Objet : RE: corrections sur les dernières questions-Stablex cellule 6

Bureau d'audiences publiques sur l'environnement (BAPE)

Figure 5 : Réseau hydrographique du bassin versant de la rivière aux Chiens

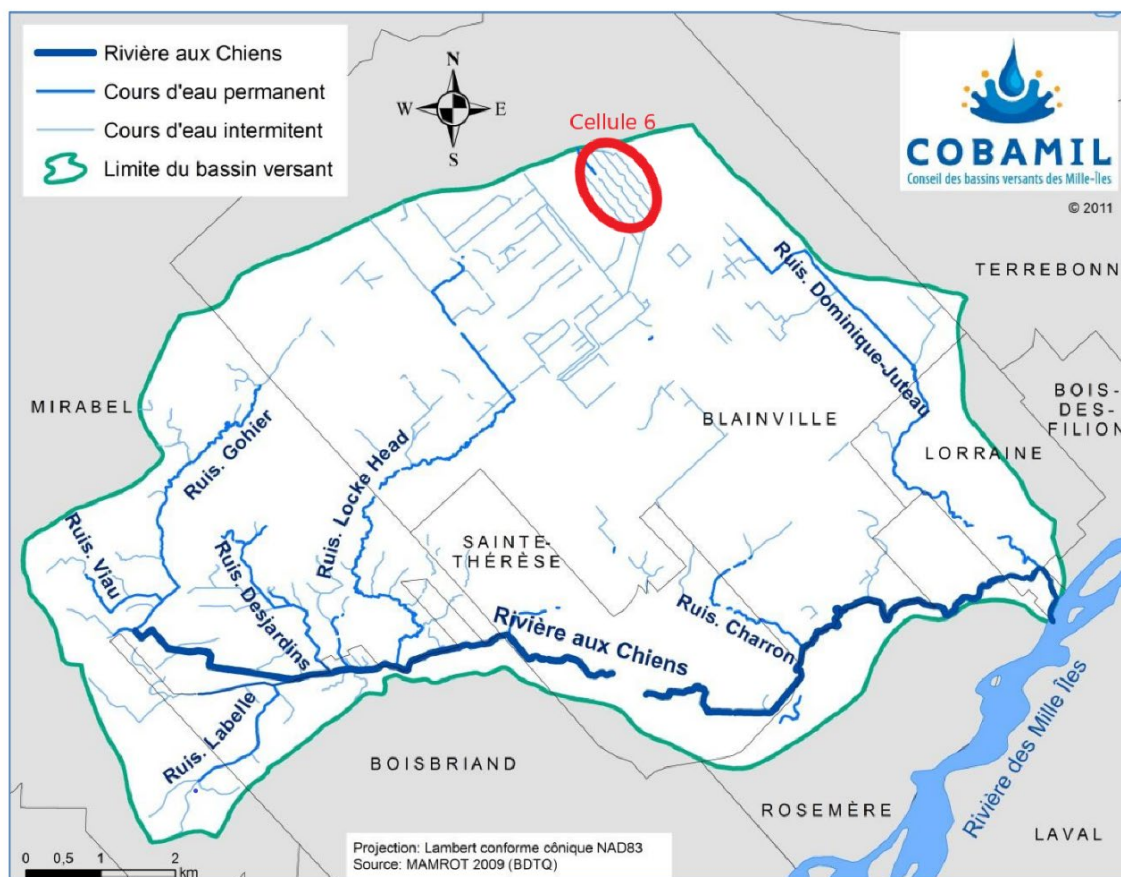
Si vous voulez bien ajouter en sous-question (qui était sous-entendu), avec une telle quantité d'eau, qu'arrive-t-il au chemin d'accès pour se rendre aux cellules (s'il s'effondre) ? Quel est le débit de capacité de la captation du ruissellement autour et dans la cellule ?

Dans une région comme celle de Blainville avec un relief plat, ce qui solliciterait le plus les ouvrages comme la cellule 6, c'est l'intensité des précipitations (nbre de mm/hre) qui pourrait provoquer de l'érosion des surfaces en pente. En utilisant la récurrence de 1 fois par 100 ans recommandée par le MELCCFP, la conception de la cellule 6 pourrait donc résister à une intensité de précipitation élevée de 138 mm en 24 heures. Si un événement moins intense mais plus long (ex. : 275 mm en 72 heures) se produisait, les niveaux d'eaux autour de la cellule 6 ne dépasseraient jamais le niveau du terrain naturel entourant la cellule 6 (élévation +70m par rapport au niveau de la mer). Les raisons étant que la cellule 6 sera entourée d'une très grande étendue au relief plat et elle sera aussi localisée au point haut (en amont) du bassin versant de la Rivière aux Chiens.

En d'autres termes, autour de la cellule 6, il n'y a rien pour retenir de l'eau plus haut que la hauteur du terrain naturel (le relief est plat) et il n'y a pas d'eau venant d'ailleurs qui se déverse vers la cellule 6 car le terrain plat sur lequel elle sera construite est très légèrement plus haut que les terrains situés en périphérie.
